현지조치 요구서

제 목 : 사무소 2층 회의실 외부 난간 추락방지시설 강화필요

(사진대지)

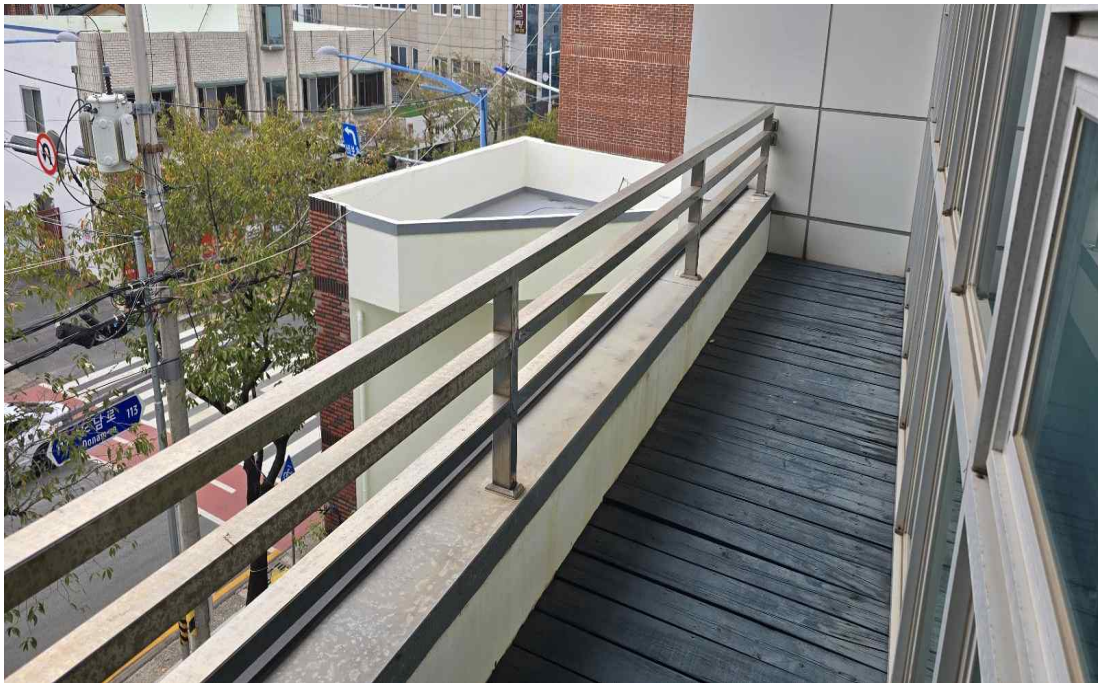
- △△△△△△△△△△△△△는 2층 회의실 외부에 난간을 설치하여 추락사고를 예방하고 있으나, 난간 높이가 낮아 추락사고에 대한 위험이 우려되는 실정으로 정비 등을 통하여 안전을 강화할 필요가 있음.

- 현지조치 (단기조치 : 1개월 이내) 【△△△△△△△△△△△△△△】
 - 사무소 2층 회의실 외부 난간 추락방지시설 강화필요
